Boccole Bracci Oscillanti MEYLE

adatti a tutti i modelli standard di autovetture, VW, Audi, SEAT e Skoda

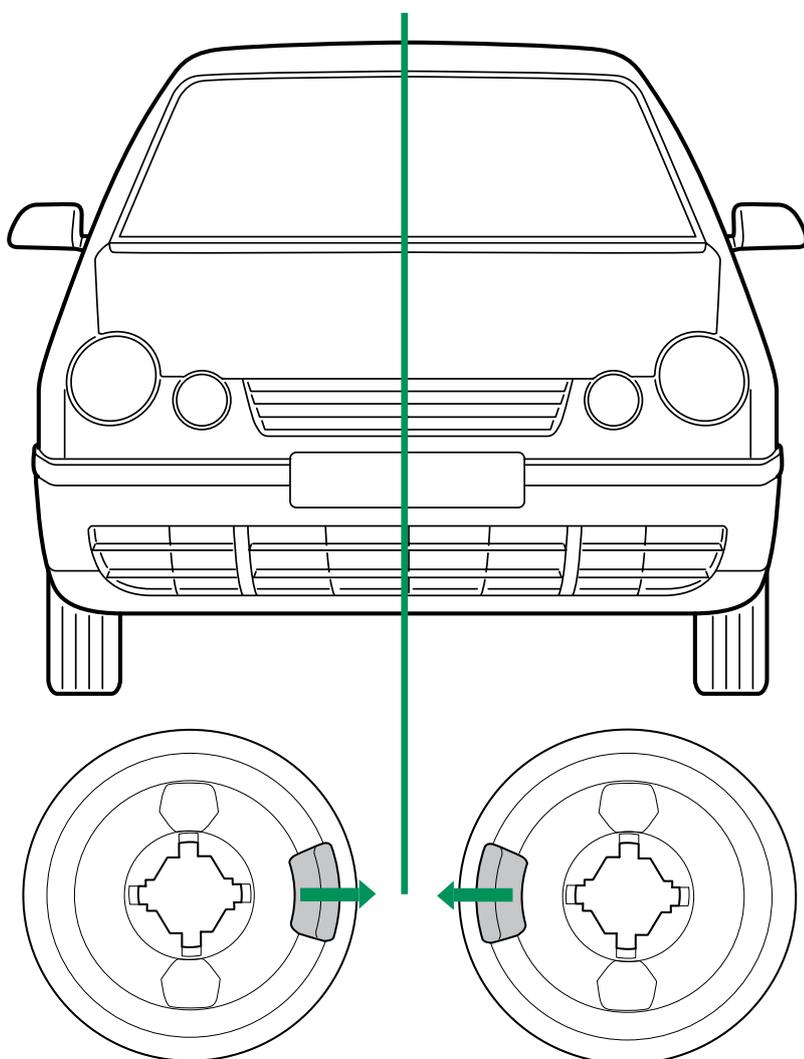
Pensare avanti! – Abbiamo ulteriormente sviluppato le nostre boccole per bracci oscillanti MEYLE no. 100 710 0005/HD e incluso nel nostro programma la loro versione con il codice MEYLE no. 100 610 0027/HD. La nuova boccola per bracci oscillanti è ora disponibile e sostituisce le versioni precedenti. Nella nuova boccola

per bracci oscillanti MEYLE abbiamo ottimizzato le sezioni critiche della gomma, che sono la causa principale delle screpolature, rimediando tutti i difetti in seguito ad accurate analisi. In tal modo si incrementa notevolmente l'inalterabilità e la durata utile del supporto.

Vecchio: MEYLE-No. 100 710 0005/HD
(No. rif. 1KO 407 183 E)

Nuovo: MEYLE-No. 100 610 0027/HD
(No. rif. 1KO 407 183 E)

Per il corretto collocamento della boccola è necessario che il ponticello di gomma (grigio) sia rivolto verso la parte centrale del veicolo.
